**Avis de la Mission Régionale d'Autorité environnementale  
de Bourgogne-Franche-Comté  
sur le projet éolien des Petit Bois  
sur les communes de Dampierre-sur-Salon, Delain, Fouvent-  
Saint-Andoche et Larret (70)**

N °BFC-2023-3683

Aménagements projetés au regard des sensibilités avifaunistiques (issu du dossier EIE p199)

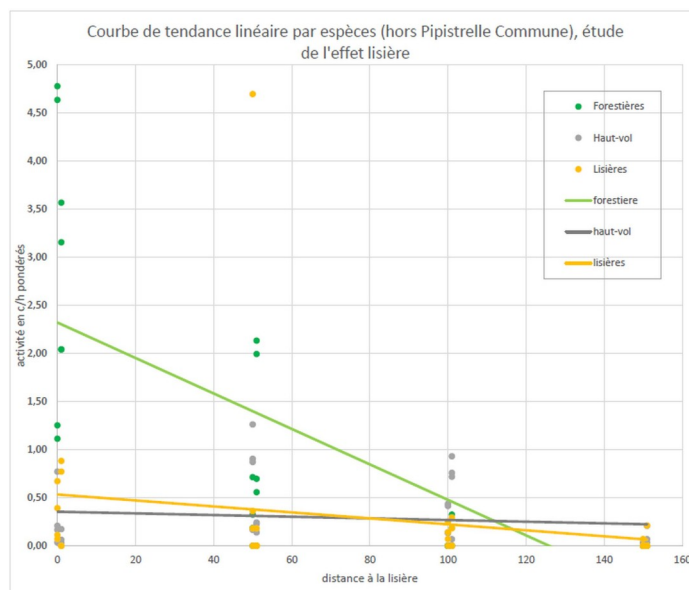
Le projet identifie un couloir principal de migration au sein de la ZIP (voir carte ci-dessus), avec un enjeu fort à modéré ; son orientation est globalement perpendiculaire au parc. La méthode d'identification de ce couloir (densité de trajectoire sur 100 m) pourrait être plus détaillée, et il pourrait être analysé au regard des éléments liés au comportement de migration (topographie, habitats). En effet, un biais lié aux observations favorisant une répartition plus importante sur ce couloir restreint au centre de la ZIP n'est pas à écarter.

Le projet prévoit une trouée (mesure ME4) de 850 m au sein de ce couloir principal de migration par la suppression d'un mât. Dans le projet retenu, un mât reste positionné en zone de sensibilité modérée pour les rapaces, en évitant les territoires de chasse du Busard Saint-Martin et les sites de reproduction de la Bondrée apivore, et un autre en zone de sensibilité modérée liée au couloir de migration.

Aucune autre mesure que cette trouée n'est prévue pour la protection des oiseaux en migration, malgré l'observation de plusieurs espèces à fort enjeu et forte sensibilité à l'éolien. Il conviendrait de mettre en œuvre des mesures complémentaires (*a minima* un dispositif de détection et de mise à l'arrêt). **La MRAe recommande fortement de renforcer les mesures ERC concernant l'avifaune en migration et de mettre en place des mesures complémentaires à celles déjà prévues dans le cadre du projet.**
